Keuringsverslag van een elektrische laagspanning- en zeer lage spanningsinstallatie

NIET CONFORM

Straatnaam Kleine Daalstraat
Huisnummer 142
Busnummer
Postcode 1930
Gemeente ZAVENTEM
Land België

Controlebezoek van een huishoudelijke installatie volgens (KB 08/09/2019) - AREI Boek 1- 6.5. en 4.2.4.3.

Afbeelding schakel- en verdeelbord:

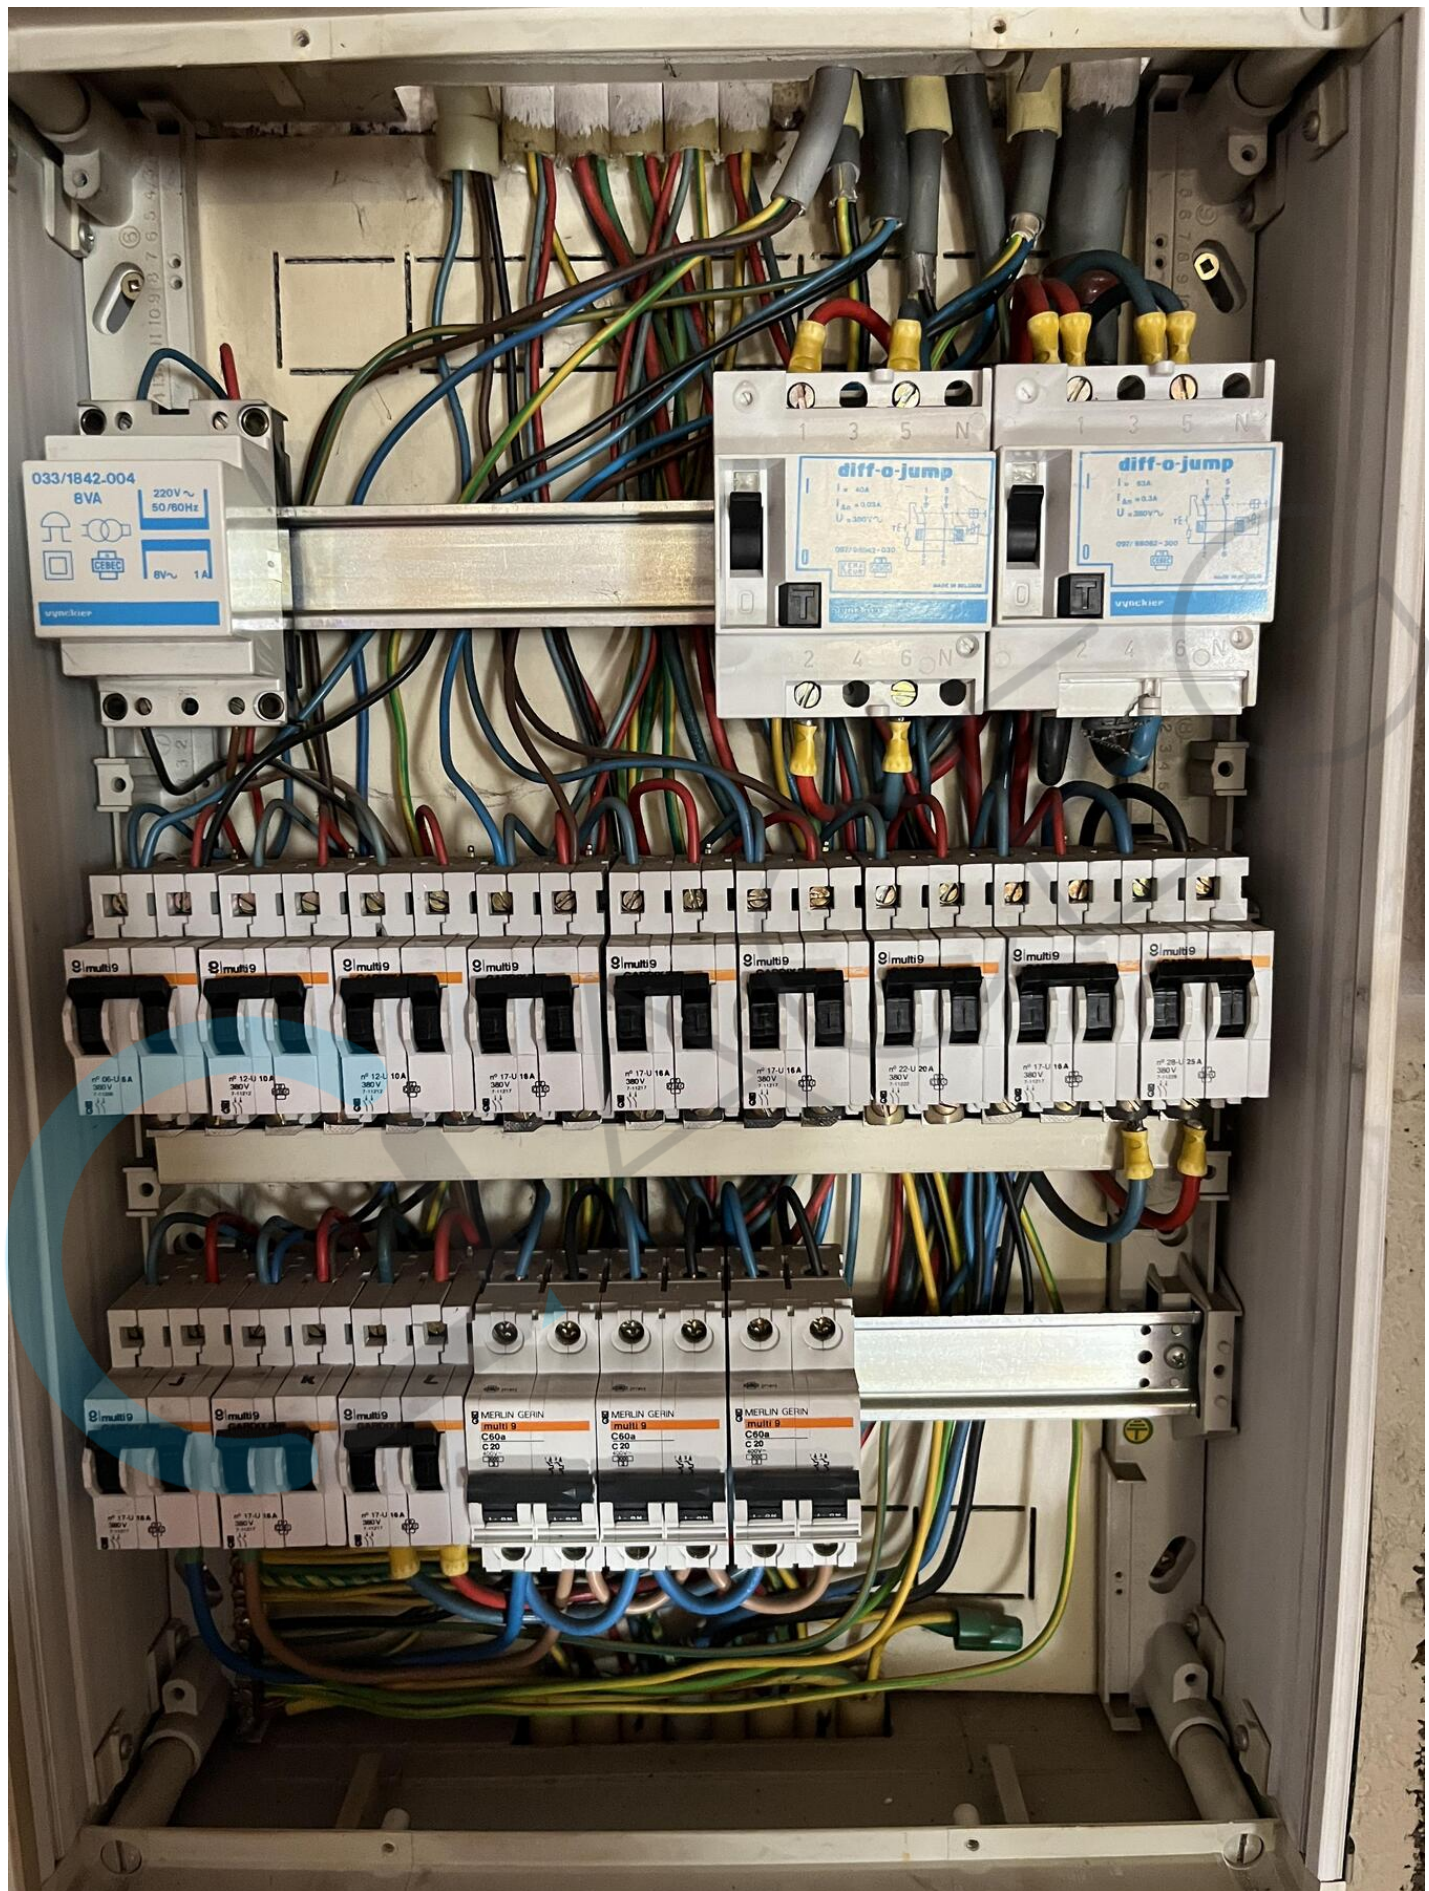
- I1.02 Ééndraadschema van de installatie komt niet overeen met de werkelijkheid. (Boek 1 Afdeling 2.12 - 2.13 en 3.1.2)
- I1.04 Situatieschema van de installatie komt niet overeen met de werkelijkheid. (Boek 1 Afdeling 2.12 - 2.13 en 3.1.2)

- I1.05 Adresgegevens of gegevens installateur ontbreken of zijn onvolledig op het ééndraadsschema en/of situatieplan van de huishoudelijke elektrische installatie. (Boek 1 Afdeling 2.12 - 2.13 en 3.1.2 en 9.1.2)

- I4.01 Hoofdequipotentiale verbinding(en) niet verwezenlijkt. (Boek 1 Onderafdeling 5.4.4.1. en 5.1.6.2)
- I4.04 Bijkomende equipotentiale verbinding(en) niet verwezenlijkt. (Boek 1 Onderafdeling 5.4.4.2. en 5.1.6.2.)

- I5.01 De aanduiding van de stroomkringen en/of apparatuur, aansluitklemmen, enz dient aangebracht of vervolledigd te worden. (Boek 1 Onderafdeling 3.1.3.1. en 3.1.3.3.A. en 5.1.6.1)

- I5.02 Elke elementaire stroombaan moet met een hoofdletter aangeduid worden. Elk lichtpunt, contactdoos, moeten genummerd worden in volgorde gezien vanaf de beschermingsinrichting tegen overstroom. (Boek 1 onderafdeling 3.1.2.1.)

- I5.14 De nominale spanning dient duidelijk vermeld te worden op een oordeelkundig gekozen plaats. (Boek 1 Onderafdeling 3.1.3.3.)
- I6.03 De nominale stroomsterkte van de algemene en/of bijkomende differentieelschakelaar dient aangepast te zijn aan de overstroombeveiliging. (Boek 1 Afdeling 4.4.1.)

- I6.06 De differentieelstroombeschermingsinrichtingen die worden geplaatst in huishoudelijke installaties zijn ten minste van het type A. Een differentieelstroombeschermingsinrichtingen van het type AC is niet toegelaten. (Boek 1 Onderafdeling 5.3.5.3.)

- N22 De elektrische installatie is grondig na te zien en conform te maken volgens de voorschriften van het AREI boek 1.
- N23 Alle differentieelstroombeschermingsinrichtingen werden getest en in orde bevonden.

- N5 De verlichting is nog niet definitief geplaatst.
- nota/note 27 Het EAN-nummer kon ons niet meegedeeld worden tijdens onze rondgang.
- Onvolledig/foutief

- Onvolledig/foutief
- Waterteller
- Ijzeren goot aan bord
- Bijkomende Diff maar 40A
